Clarificare nr. 1 la
DOCUMENTATIA DE ATRIBUIRE
EXECUȚIE LUCRĂRI AUTOSTRADA BUZAU – FOCSANI
LOT 2: TRONSON 4 km 71+500 – km 82+440 Mandresti Munteni – Focsani Nord

Cod Unic de Identificare Contract: 16054368/2022/2410/S10

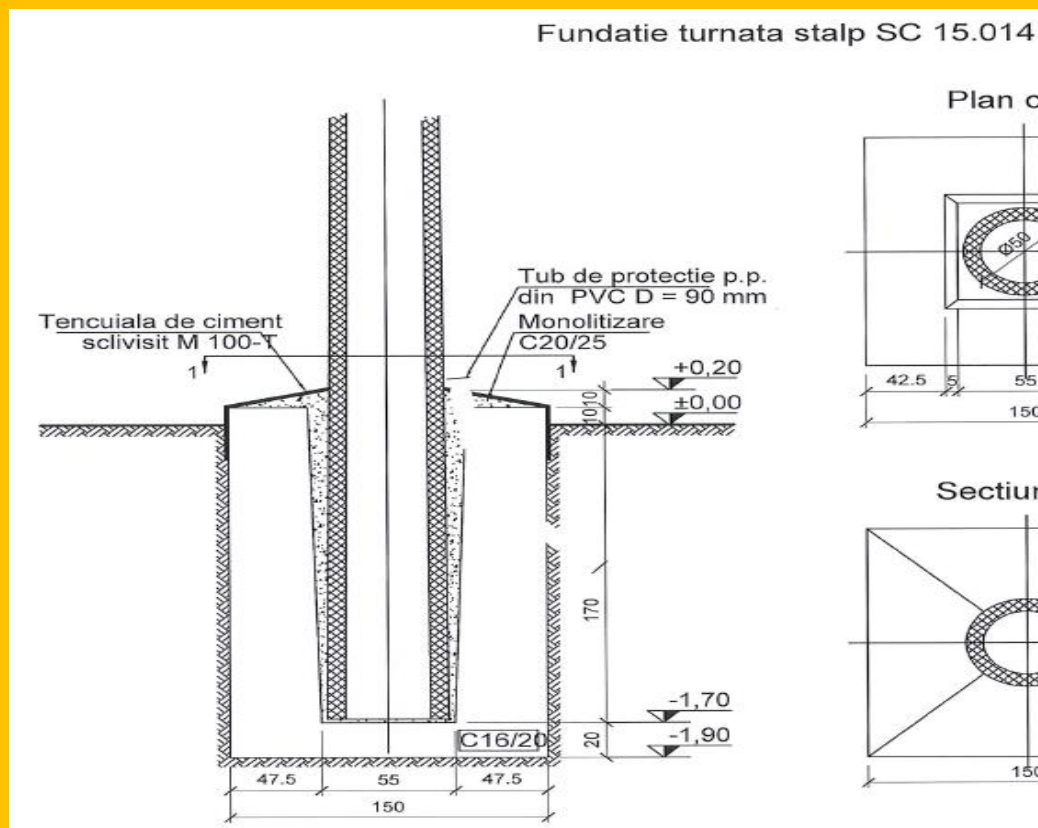
015	TSA17C1	SAP.MAN.GROPI POLIG.MONOBL.PT.LINII	19.800	M.C.	016	CB01A1	COFRAJE IN CUZINETI FUND PAHAR,FUND	52.800	MP.	017	CA01A1	TURNARE BETON SIMPLU IN	16.560	M.C.	017	2100897	BETON DE CIMENT CLASA C 15/12 (BC 15/B200)	16.692	M.C.	018	CA01A1	TURNARE BETON SIMPLU IN	4.160	M.C.	018	2100919	BETON DE CIMENT B 50 STAS 3622	4.193	M.C.	019	TSD01A1	IMPRASTIEREA CU LOPATA A	19.800	M.C.	020	W1MH14B#	Stalp special din beton pentru LEA 20KV montat cu	4.000	BUC.	020	6421581	STILP DIN BETON ARMAT CENTRIFUGAT	4.028	BUC.
015	TSA17C1	SAP.MAN.GROPI POLIG.MONOBL.PT.LINII	19.800	M.C.																																										
016	CB01A1	COFRAJE IN CUZINETI FUND PAHAR,FUND	52.800	MP.																																										
017	CA01A1	TURNARE BETON SIMPLU IN	16.560	M.C.																																										
017	2100897	BETON DE CIMENT CLASA C 15/12 (BC 15/B200)	16.692	M.C.																																										
018	CA01A1	TURNARE BETON SIMPLU IN	4.160	M.C.																																										
018	2100919	BETON DE CIMENT B 50 STAS 3622	4.193	M.C.																																										
019	TSD01A1	IMPRASTIEREA CU LOPATA A	19.800	M.C.																																										
020	W1MH14B#	Stalp special din beton pentru LEA 20KV montat cu	4.000	BUC.																																										
020	6421581	STILP DIN BETON ARMAT CENTRIFUGAT	4.028	BUC.

Raspuns 121

In toate listele de cantitati mutari - protejari retele electrice JT, clasele de beton din fundatiile pahar se modifica (conform planselor) astfel:
betonul din fundatiile pahar va fi de clasa C16/20, betonul din monolitizari va fi de clasa C20/25.

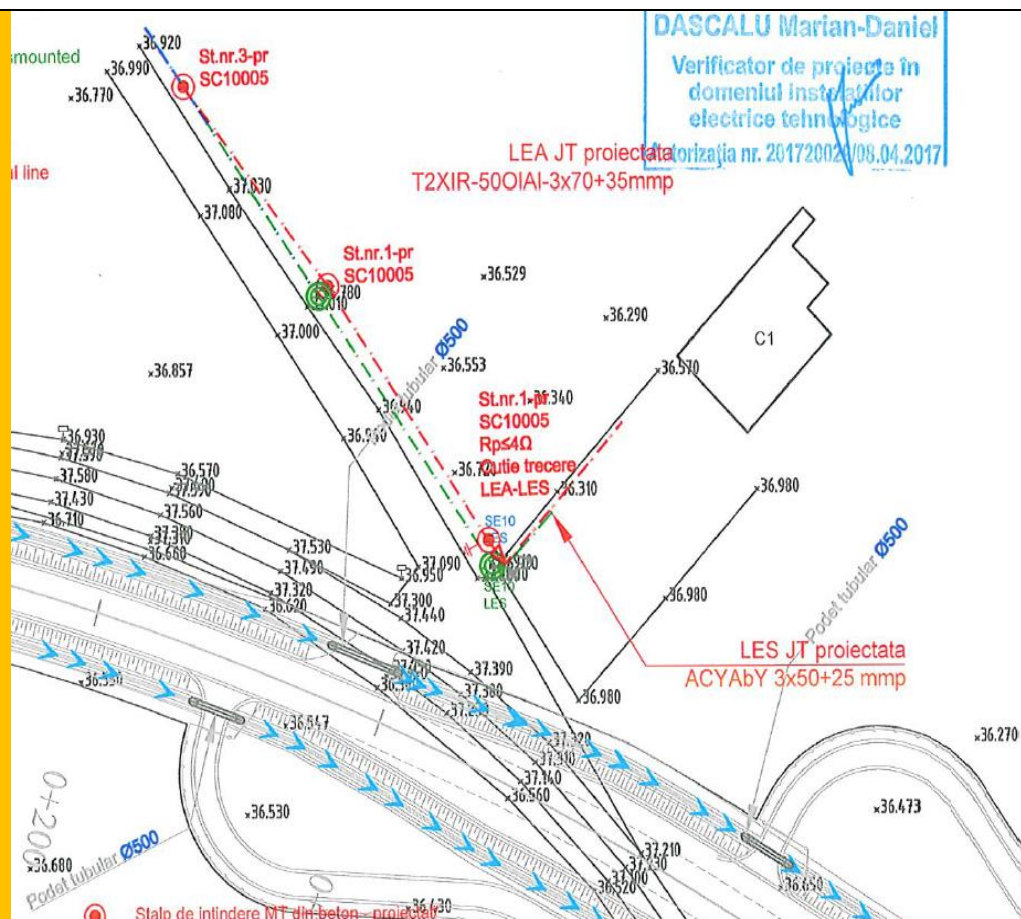
Pentru lot 4

- LOT 4 km 0+250 LEA JT (Bretea Nod rutier DN23); km 4+220 LEA JT (Bretea Nod rutier DN23) +: km 4+340 LEA JT (Bretea Nod rutier DN23)**
 - in listele de cantitati se cere a fi cotate cablu TYIR 50 3x150+95 iar in memoriu si pe plan este specificat T2XIR 50 3x70+35. Va rugam clarificati. Prezintam mai jos spre exemplificare un extras de plan, memoriu si deviz de la LOT 4 km 0+250 LEA JT (Bretea Nod rutier DN23):**

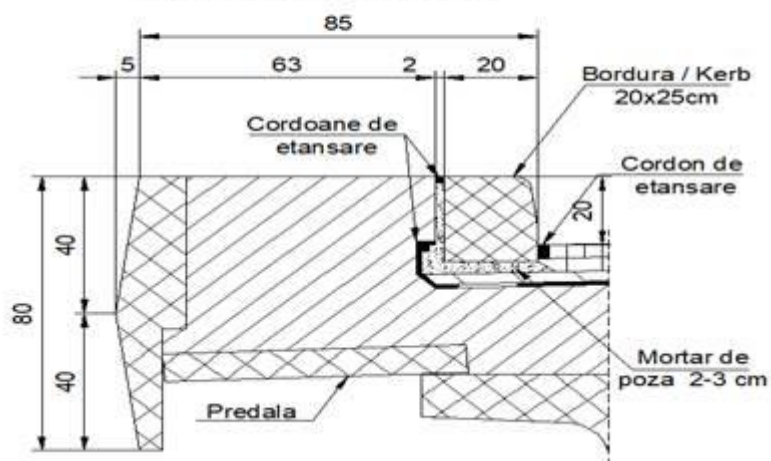
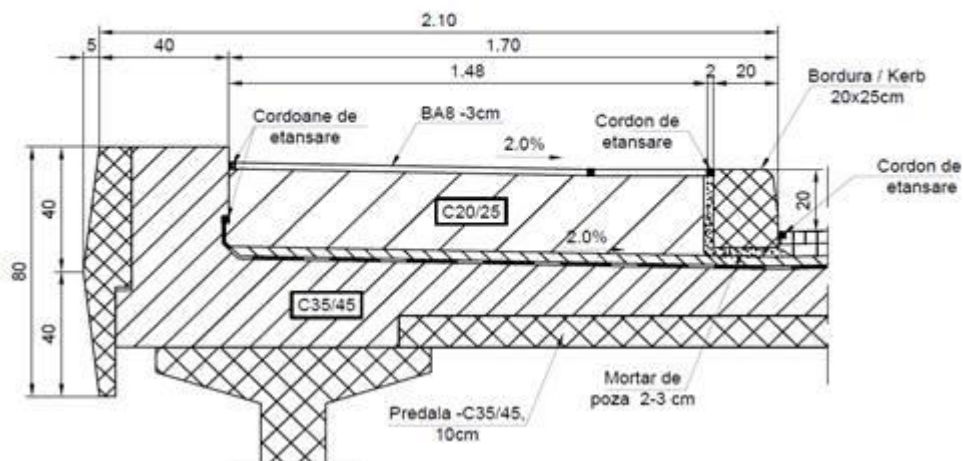
Clarificare din Oficiu 2	Pentru structurile amplasate pe autostrada (structuri fara trotuare), cordoanele de etansare au fost prevazute: - la partea superioara a bordurii la contactul cu betonul din lisa - la partea inferioara a bordurii la contactul cu straturile caii - la inchiderea hidroizolatiei sub umarul lisei

- la partea superioara a bordurii la contactul cu betonul din lisa
- la partea inferioara a bordurii la contactul cu straturile caii
- la inchiderea hidroizolatiei sub umarul lisei
- la contactul intre stratul BA8 de pe trotuar si betonul din umarul lisei

Cordoanele de etansare se realizeaza pe toata lungimea suprastructurii si a zidurilor intoarse. In listele de cantitati se vor opera urmatoarele modificari:
